MODIFICA TECNICA N. 91

Tratto Svincolo Ciminna

Relazione tecnica descrittiva della modifica tecnica n. 91

OGGETTO: Modifiche stradali svincolo Ciminna

Svincolo di Ciminna

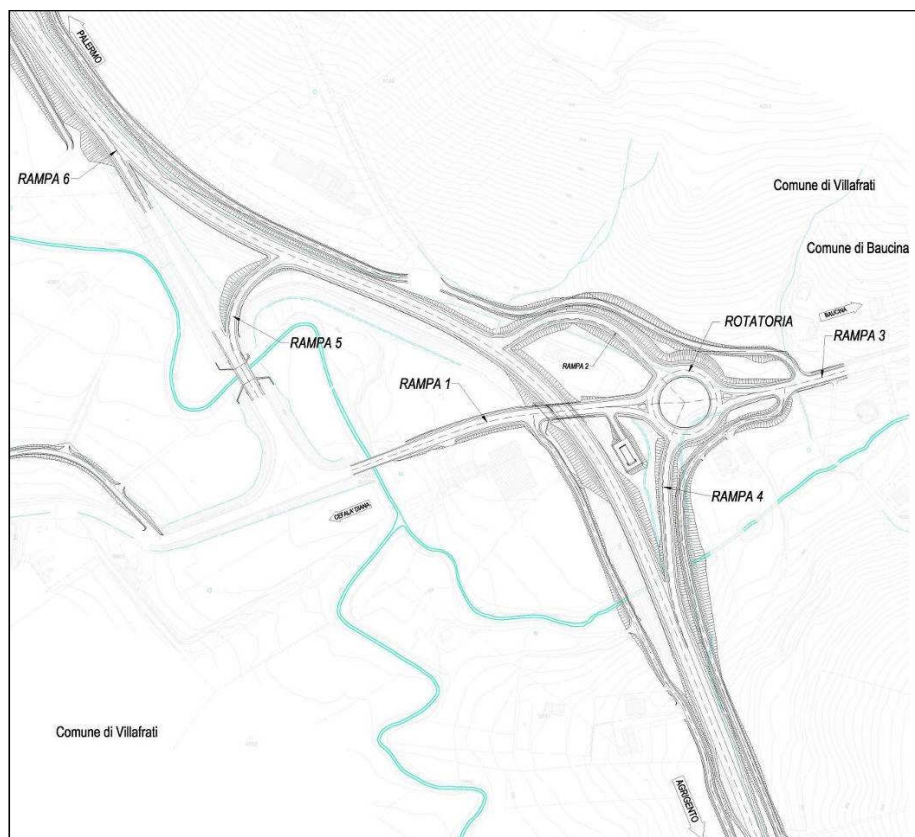
La presente nota di modifica tecnica emessa nella presente fase di Progetto Esecutivo di Dettaglio (PED) ha per oggetto una revisione complessiva dello svincolo Ciminna resasi necessaria a seguito di un rilievo di cantiere eseguito per la determinazione dell'esatto tracciamento planimetrico e delle quote di estradosso della tubazione $\Phi 250\text{mm}$ della linea GAS, censita come GAS-5 e gestita dalla società Gas Natural.

Il rilievo integrativo ha fornito un profilo della condotta che risulta per alcuni tratti, interferente con il profilo delle rampe e della corona rotatoria di svincolo studiate così come sviluppate nell'ambito del Progetto Esecutivo Approvato (PEA).

L'entità dell'interferenza si presenta variabile lungo il tracciato della condotta, per i tratti più severamente interferenti si è riscontrato interferenza diretta tra la condotta ed il finito della pavimentazione; in generale tuttavia, il ricoprimento determinato rispetto a cielo tubo non garantisce le lavorazioni in sicurezza di fresatura, scavo e realizzazione del pacchetto di progetto nell'intorno della tubazione.

Per le ragioni sopraelencate è stata effettuata una revisione altimetrica dello svincolo volta all'innalzamento della rotonda di svincolo di circa 1,00m e dal conseguente incremento di quota dei rami in ingresso alla rotonda stessa.

Non è stata apportata nessuna modifica al tracciamento planimetrico dello svincolo; da un punto di vista planimetrico le uniche variazioni, di lieve entità, discendono dal diverso ingombro in pianta del corpo stradale a seguito delle modifiche alle livellette di progetto.

Figura 1-RAMPA 1_SOVRAPPOSTO PED (blu)-PEA(rosso)

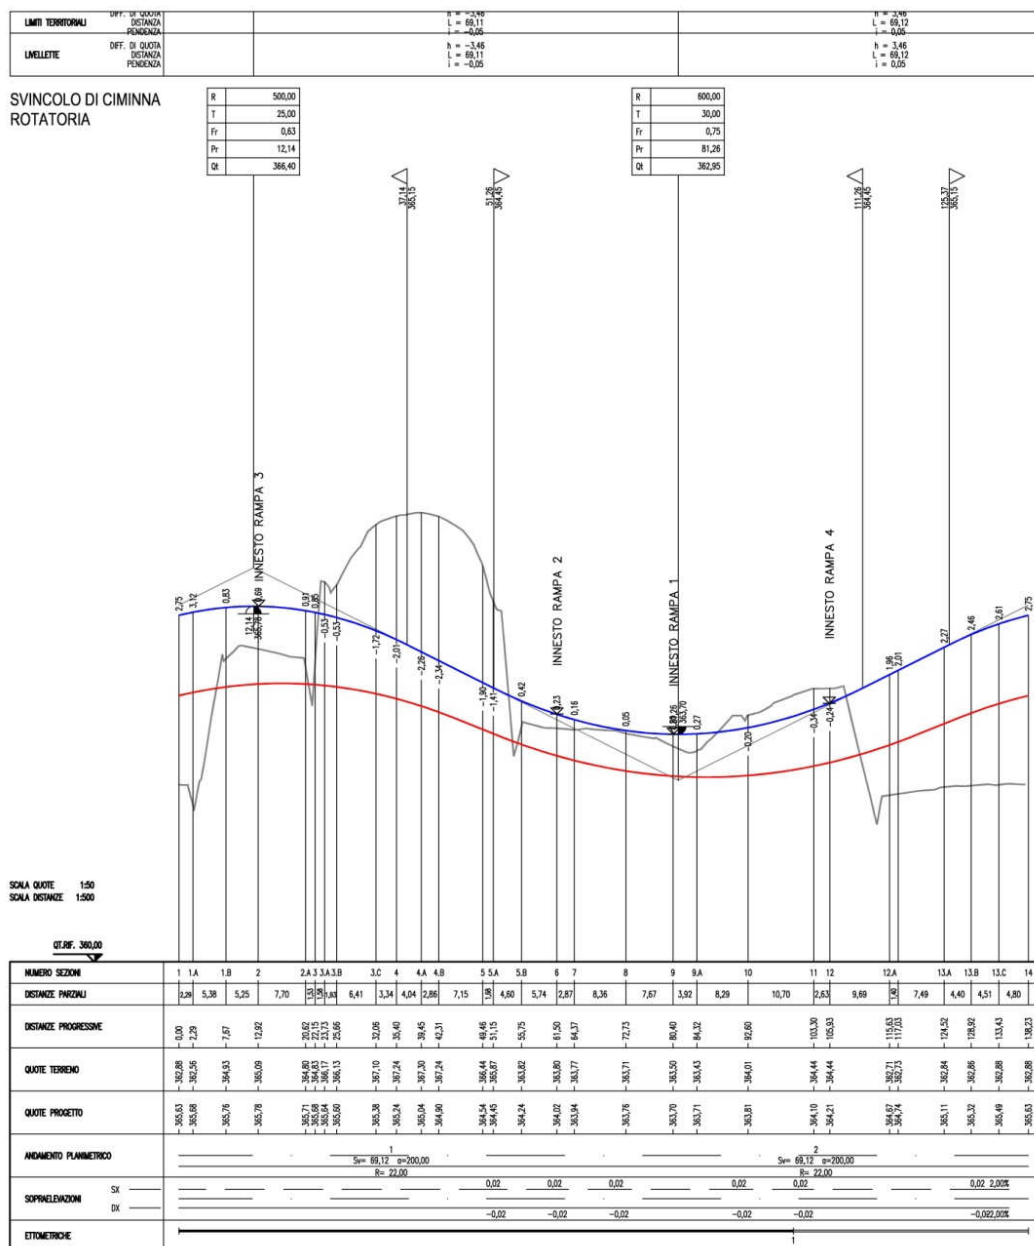
Nella tabella sopra riportata, oltre all'indicazione circa gli elementi variati nella presente fase di PED, si è voluto riportare per ciascun asse la pendenza massima utilizzata, per dare evidenza della modifica apportata alla rampa 1, in cui si è reso necessario amplificare fino al 10% la pendenza del tratto terminale della rampa, vincolato a passare al di sotto di un sottopasso esistente ed a raccordarsi alla rotatoria, che come detto è stata impostata ad una quota rialzata rispetto al PEA.

Il valore del 10% per il disegno geometrico della rampa 1 è consentito dalla normativa sulle intersezioni stradali (Decreto 19 aprile 2006 - Cap.4.7.2), purchè venga assunta una velocità di progetto pari a 30km/h, contro la velocità di progetto di 40km/h prevista in fase di PEA.

Si fa notare che il raggio minimo verticale convesso del raccordo parabolico tra il tratto terminale di rampa al 10% e la corona rotatoria è stato posto pari a 500m, in rispondenza a quanto prescritto dalla citata normativa.

Al fine di fornire allo svincolo la corretta rispondenza normativa è stata pertanto riemessa contestualmente alla presente nota di modifica tecnica, oltre a planimetria di progetto, sezioni trasversali e profili longitudinali, anche la tavola della segnaletica, nella quale è stato ridotto il limite di velocità della rampa 1 da 40 a 30km/h.

Figura 2-RAMPA 2_SOVRAPPOSTO PED (blu)-PEA(rosso)

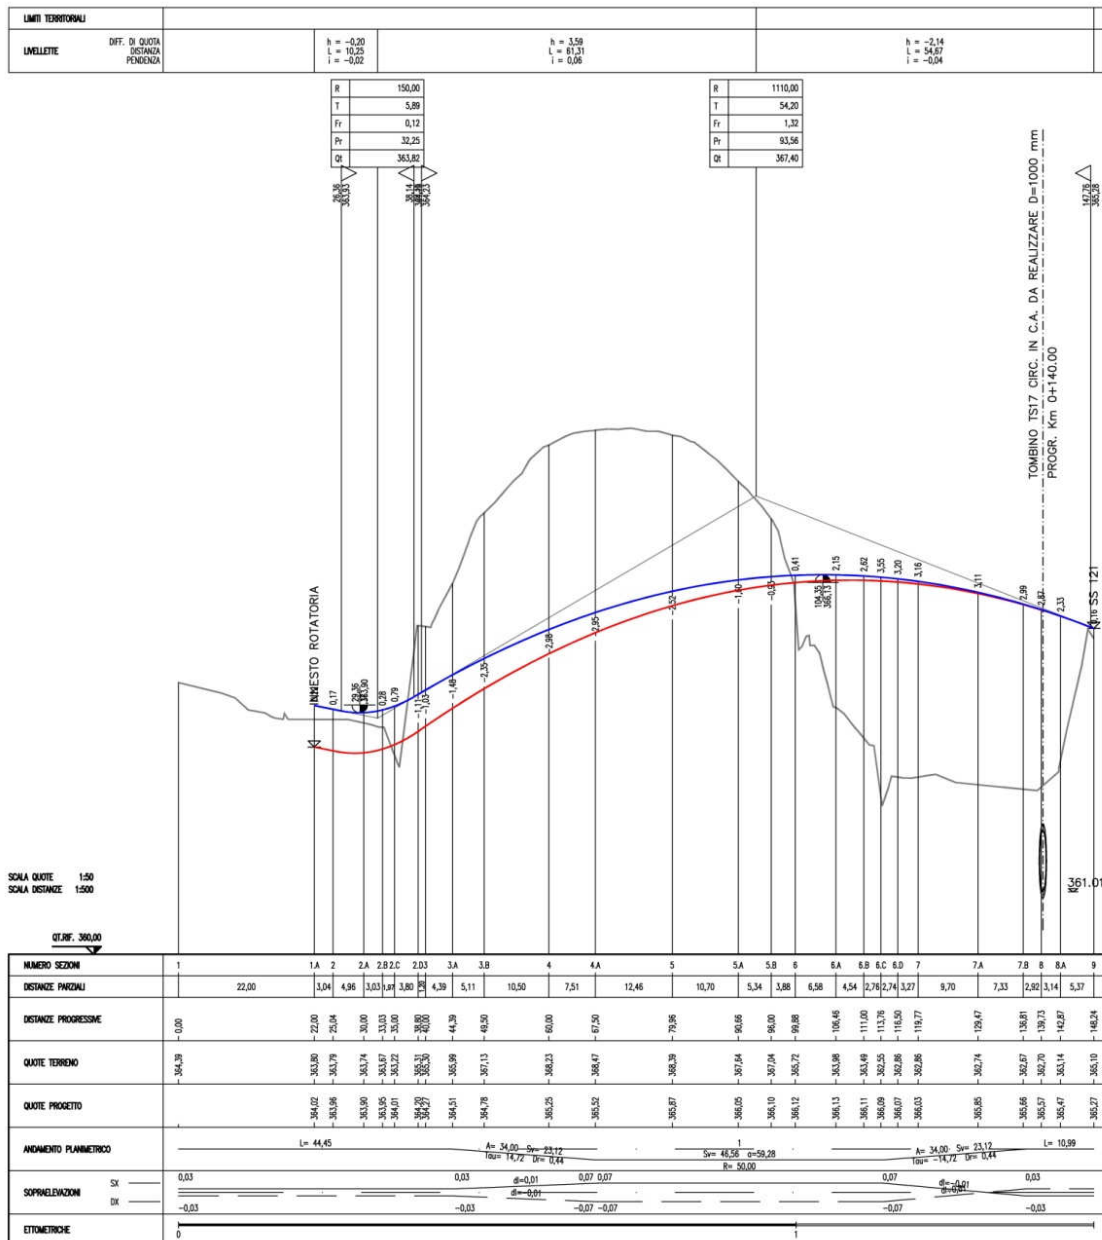
Rampa	Tipo	Lunghezza [m]		Pendenza max (PEA)	Pendenza max (PED)
1	bidirezionale	206.70	MODIFICATA	7,0 %	10 %
2	monodirezionale	148.24	MODIFICATA	7,0 %	6,0 %
3	bidirezionale	88.16	MODIFICATA	6,7 %	5,0 %
4	monodirezionale	146.30	MODIFICATA	- 7,0 %	- 7,0 %
5	monodirezionale	112.21	NON MODIFICATA	6,9 %	6,9 %
6	monodirezionale	82.31	NON MODIFICATA	3,4 %	3,4 %
Corona rotatoria		82.31	MODIFICATA	4,0 %	5,0 %
